使用前確認申請書の変更について

原 発 本 第 65 号
令 和 4 年 8 月 15 日

川内原子力発電所第1号機

使用前確認申請書

2. 1 使用前確認申請書

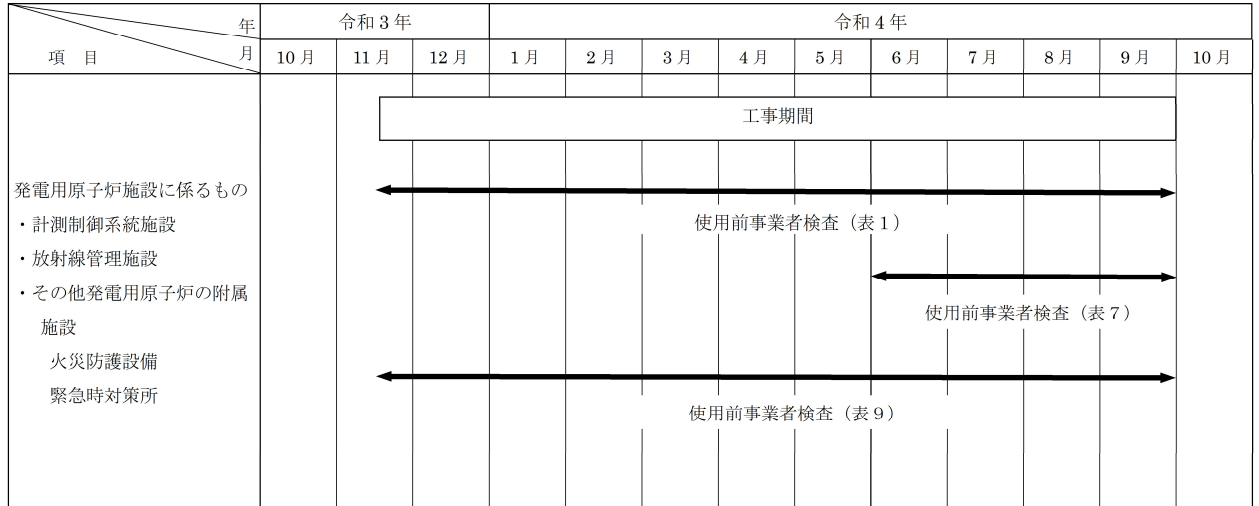
変更の内容	川内原子力発電所第1号機の変更の工事 (変更前)	
	使用前確認を受けようとする 使用前事業者検査に係る工事 の工程、期日及び場所	工事の工程 構造、強度又は漏えいに係る検査（表1） 期日 自 令和3年 11月 19日 至 令和4年 9月 場所 川内原子力発電所 三菱重工業株式会社 原子力セグメント（神戸地区） （兵庫県神戸市兵庫区和田崎町） 株式会社ガイアテック 川内工場 （鹿児島県薩摩川内市小倉町）
		工事の工程 工事完了時の検査（表7） 期日 自 令和4年 6月 至 令和4年 9月 場所 川内原子力発電所
		工事の工程 品質マネジメントシステムに係る検査（表9） 期日 自 令和3年 11月 17日 至 令和4年 9月 場所 川内原子力発電所
	申請に係る発電用原子炉施設 の使用の開始の予定時期	令和4年 9月
	(変更後)	
	使用前確認を受けようとする 使用前事業者検査に係る工事 の工程、期日及び場所	工事の工程 構造、強度又は漏えいに係る検査（表1） 期日 自 令和3年 11月 19日 至 令和4年 9月 15日 場所 川内原子力発電所 三菱重工業株式会社 原子力セグメント（神戸地区） （兵庫県神戸市兵庫区和田崎町） 株式会社ガイアテック 川内工場 （鹿児島県薩摩川内市小倉町）
		工事の工程 工事完了時の検査（表7） 期日 自 令和4年 7月 5日 至 令和4年 9月 15日 場所 川内原子力発電所
		工事の工程 品質マネジメントシステムに係る検査（表9） 期日 自 令和3年 11月 17日 至 令和4年 9月 15日 場所 川内原子力発電所
	申請に係る発電用原子炉施設 の使用の開始の予定時期	令和4年 9月 15日

変更の理由	川内原子力発電所第 1 号機の緊急時対策棟連絡通路接続工事の工事工程の見直しに伴い、「使用前確認を受けようとする使用前事業者検査に係る工事の工程、期日及び場所」及び「申請に係る発電用原子炉施設の使用の開始の予定時期」を変更する。
-------	--
